**Projet de renouvellement et extension de l'autorisation d'exploiter la
carrière Patebex sur la commune d'Alzone (11)
déposé par SARL PATEBEX**

**Avis de l'Autorité environnementale
sur le dossier présentant le projet et comprenant l'étude d'impact
(articles L122-1 et suivants du Code de l'environnement)**

N° saisine : 2019-7618

Avis émis le : 15/12/2020

Figure 2: Plan d'ensemble de la carrière

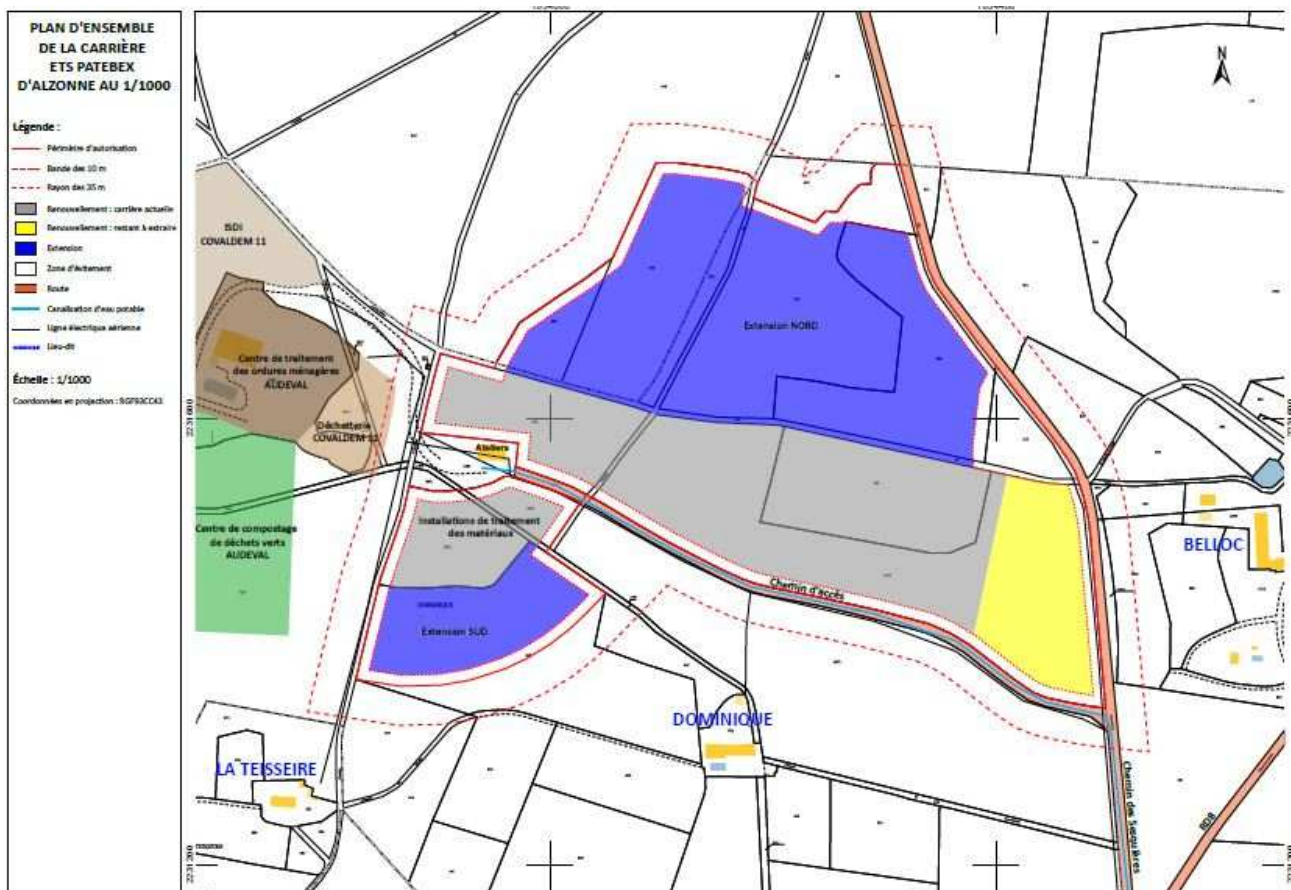
Dans l'ensemble, l'étude d'impact comporte les éléments prévus par l'article R.122-5 du code de l'environnement. Elle présente les impacts attendus et les différentes mesures à mettre en œuvre. Pour faciliter l'appréhension du projet, la figure 2 de l'étude d'impact présente une carte où figurent le périmètre actuel de l'autorisation, celui demandé avec l'extension, et l'emprise du défrichement.
